## Vorbemerkung

In der zurzeit bestehenden wasserrechtlichen Erlaubnis zum Tagebau Welzow-Süd ist eine unterirdische Dichtwand angeordnet. Der Trassenverlauf der Dichtwand entspricht der Vorzugsvariante (TWS) der Antragstellerin Vattenfall. Entgegen der Meinung des LBGR, dass dieser Trassenverlauf die geeignetste Variante darstellen soll, ist der BUND gegenteiliger Auffassung. Durch den BUND ist ein räumlicher Verlauf unter dem Namen TRB als Alternative zur TWS aufgezeigt worden, welche hauptsächlich unter drei Gesichtspunkten der jetzig genehmigten Variante vorzuziehen ist.

Rinnensystem und Dichtwandvarianten, TWS Vattenfall; TRB BUND

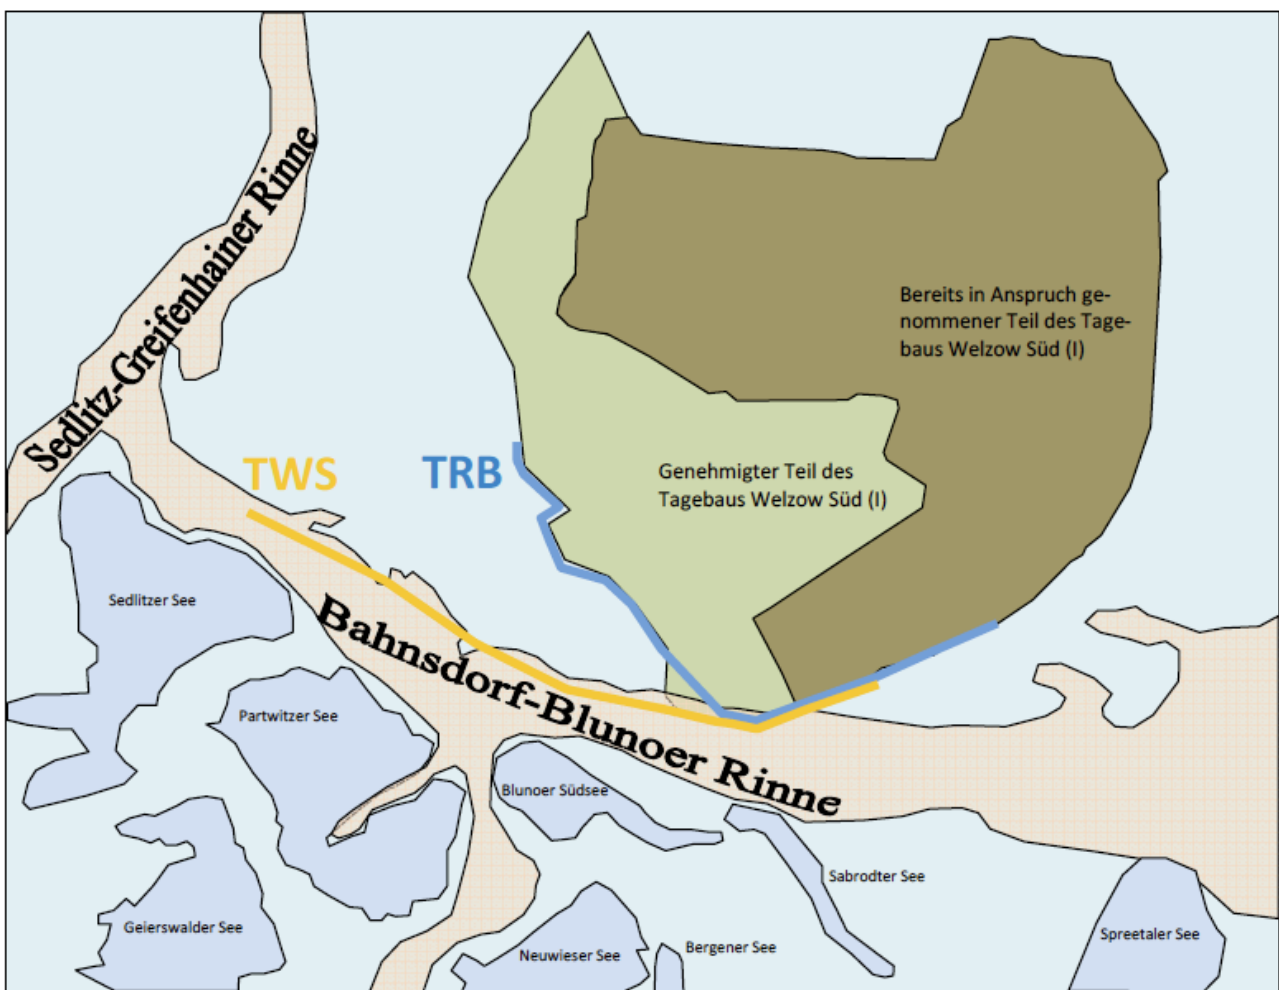
Für den derzeitigen Genehmigungszeitraum von 2009 bis 2022 wurden die zwei zur Debatte stehenden Dichtwandvarianten TWS (Vattenfall) und TRB (BUND) innerhalb des Verfahrens zur wasserrechtlichen Erlaubnis in mehreren hydro-geologischen Gutachten miteinander verglichen. Hierbei sollte die Beeinflussung der Lausitzer Seenkette durch zukünftige Sumpfungmaßnahmen des Tagebaus Welzow-Süd mit den unterschiedlichen Trassenverläufen untersucht werden. Ziel dabei war es, die Variante mit dem geringsten nördlichen Abstrom aus den Seen in den Tagebau zu identifizieren, um das Sanierungsziel der LMBV nicht zu gefährden und die konzipierten Zielwasserstände zu sichern.

Durch die numerischen Betrachtungen einer in das Verfahren eingebrachten externen Expertise konnte nachgewiesen werden, dass die jeweiligen Dichtwandvarianten im Betrachtungszeitraum nahezu die gleiche Schutzwirkung auf die Lausitzer Seenkette entfalten (ca. 3% Schlechterstellung der TRB). Diese numerischen Berechnungen wurden unter Optimalbedingungen durchgeführt, welche jedoch nicht mit den tatsächlichen Gegebenheiten übereinstimmen.

Unterspülung der Dichtwand bei nicht gegebenen Einbindungshorizont

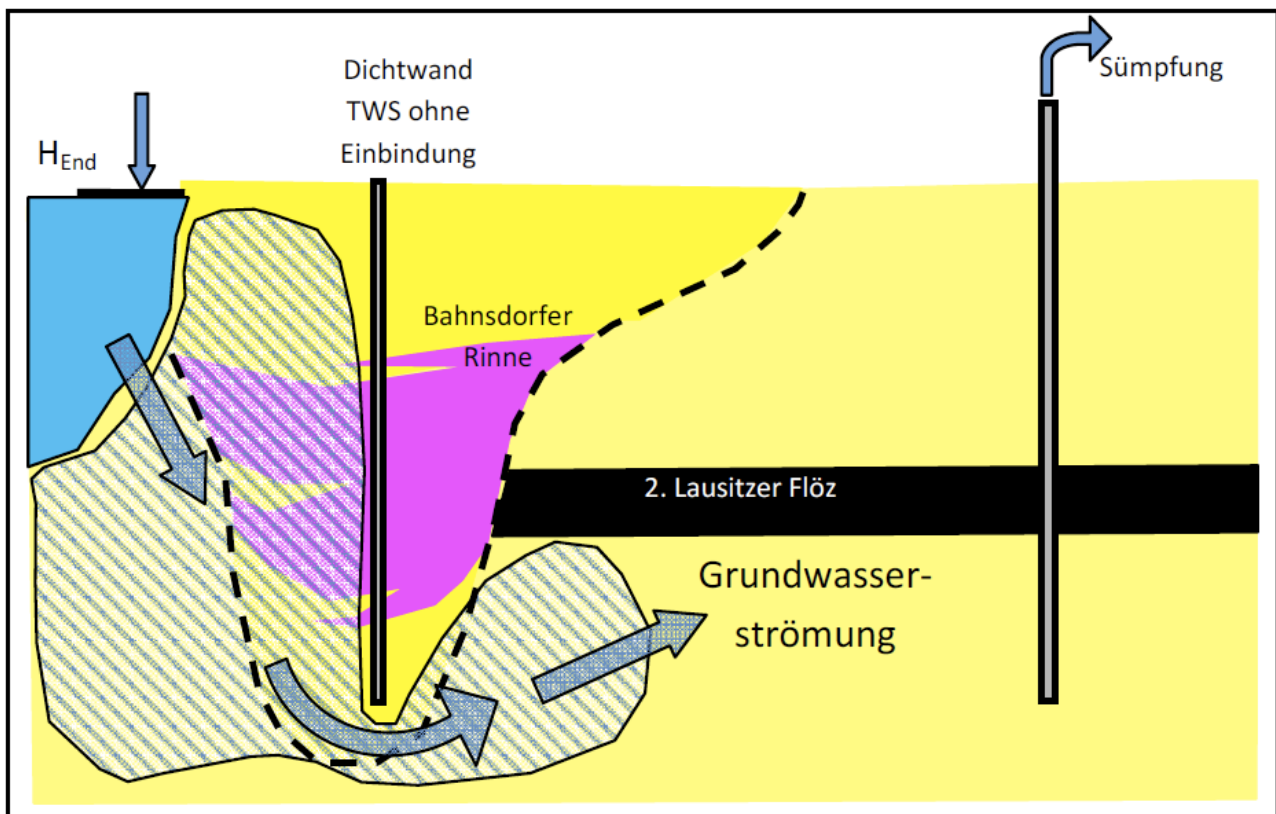
Dieses für eine Dichtwand zum Ausschluss führende Kriterium ergibt sich für die TWS aus dem Tatbestand heraus, dass dieser Trassenverlauf hauptsächlich (ca. 90%) in stark wasserleitenden geologischen Formationen errichtet werden soll. In diesem sog. Rinnensystem existieren nachweislich an zwei hydrologisch entscheidenden Stellen keine Einbindungshorizonte für die TWS. Die Alternativvariante TRB liegt zu mehr als 95% ihres Verlaufs im Gebiet der Welzower Hochebene, wodurch das Problem nahezu auszuschließen ist.

Schematische Darstellung des Abstroms des Sedlitzer Sees im Jahr 2022 sowohl über das Rinnensystem als auch bei direkter Umspülung der Dichtwand

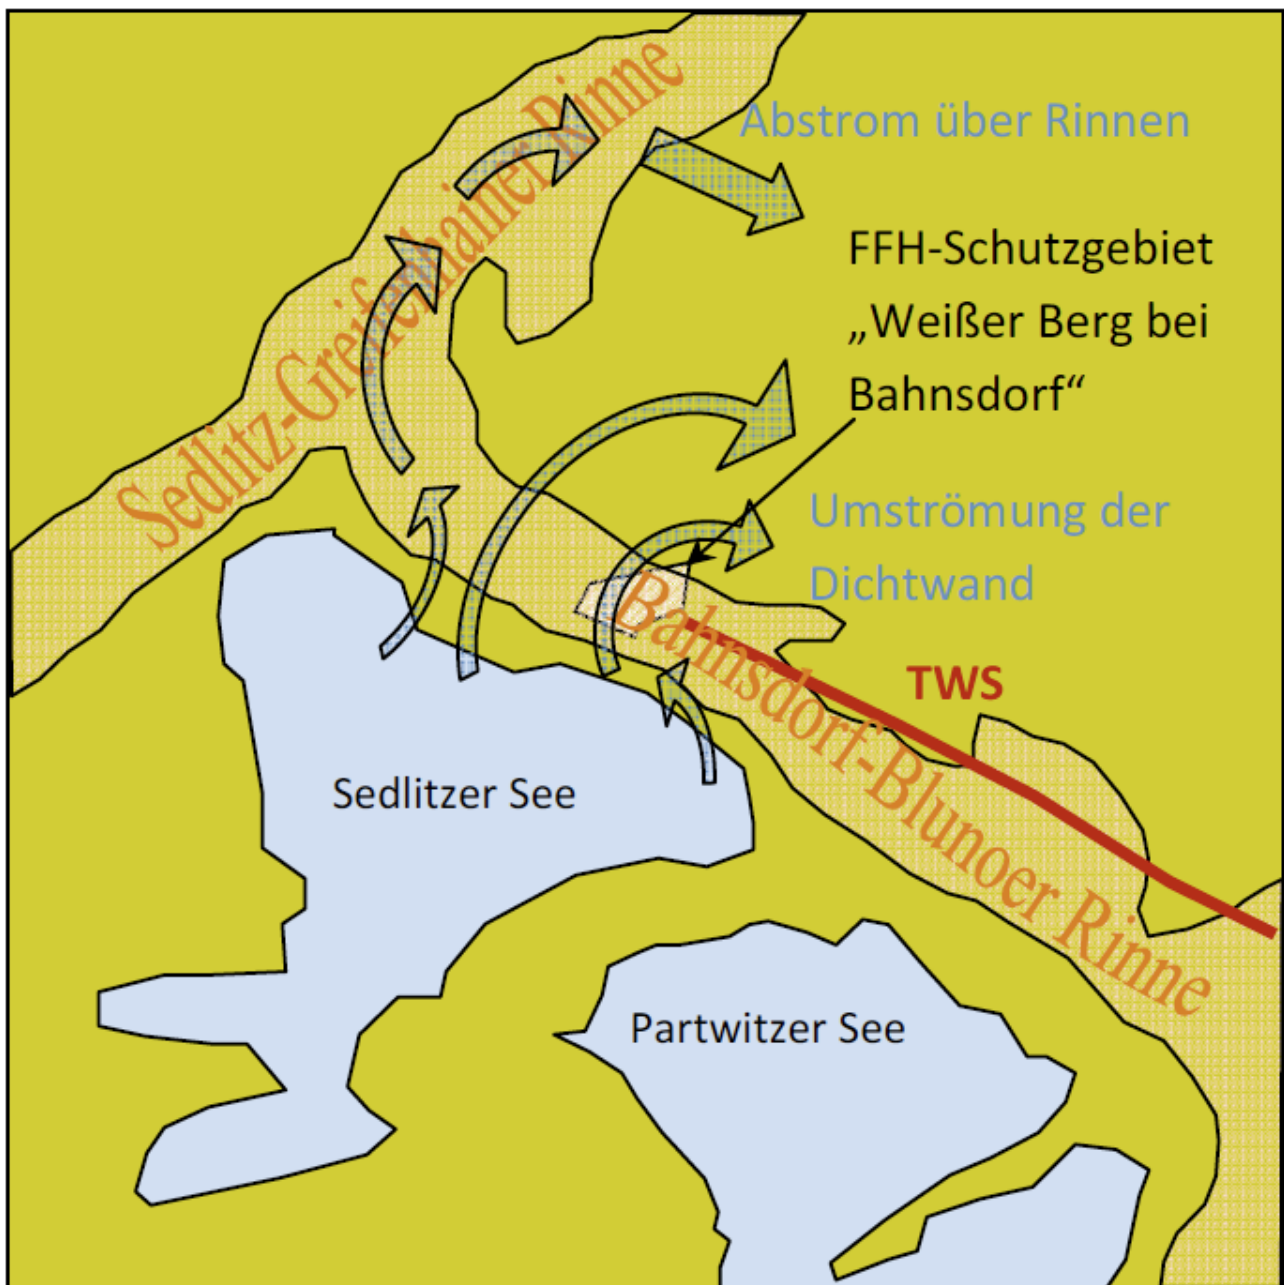
Die nördlichen Abströmungen aus der Lausitzer Seenkette für die Jahre nach 2022 wurden in dieses Verfahren nicht eingebunden. Als einziger Grund hierfür wurde angeführt, dass die Antragstellerin aus „technologischen Gründen“ die wasserrechtliche Erlaubnis nur für den Zeitraum bis 2022 anvisiert. Durch die Vorgaben der Verordnung des Braunkohlenplans Tagebau Welzow-Süd (Schutz der Seenkette) und aus Sicht der Nachhaltigkeit ist diese Vorgehensweise jedoch abzulehnen. Sowohl die numerischen Berechnungen als auch die analytisch aufgezeigten Argumentationslinien weisen klare zukünftige Tendenzen aus, die gegen die TWS Variante Vattenfalls sprechen. Ab ca. dem Jahr 2023 würde der nördliche Abstrom aus den hier betrachteten Seen in Richtung Tagebau bei der BUND-Trassenvariante TRB deutlich geringer werden und kurz danach vollständig zum Erliegen kommen. Demgegenüber wird sich der Nordabstrom aus den Seen bei der VE-M-Variante TWS verstärken. Dieser kann unter den zurzeit festgelegten Rahmenbedingungen auch künftig nicht mehr unterbunden werden. Hierfür ist der die Seen umgebende Porenraum (hauptsächlich im Bereich des Flugplatzes Welzow) von ausschlaggebender Bedeutung. Bei TRB ist dieser zur Debatte stehende Porenraum ab dem Jahr 2020/22 nachweislich fast vollständig mit Grundwasser aufgefüllt, sodass eine Abströmung in diese Bereiche nicht mehr möglich ist. Anders bei der TWS: Bedingt durch den Abbruch des Verlaufes dieser Dichtwandoption vor dem FFH-Schutzgebiet „Weißer Berg bei Bahnsdorf“ wird fast das gesamte Nordufer des größten der betrachteten Seen, dem Sedlitzer See, gegenüber dem bis 2022 in diesem Bereich ausgebildeten Absenkungstrichter freigegeben. Somit kann hauptsächlich aus diesem, aber auch aus den anderen Seen Grundwasser über das Rinnensystem entlang der Dichtwand in den Porenraum einströmen. Dieser Porenraum wird jedoch bis zum Einstellen des Tagebaus im Jahr 2027/30 kontinuierlich entwässert, sodass der Abstrom aus der Lausitzer Seenkette bis weit in die Zukunft stattfinden wird.

Unter Betrachtung zukünftiger Entwicklungen ist also die TRB der TWS eindeutig vorzuziehen, da nur diese Variante in der Lage ist die Lausitzer Seenkette nachhaltig zu schützen. Die nachträgliche Modifizierung der TWS in einem anschließenden (nach 2022) Wasserrechtlichen Genehmigungsverfahren ist nicht mehr möglich, da die nachteiligen Entwicklungen zu diesem Zeitpunkt bereits eingesetzt haben und nicht mehr rückgängig gemacht werden können
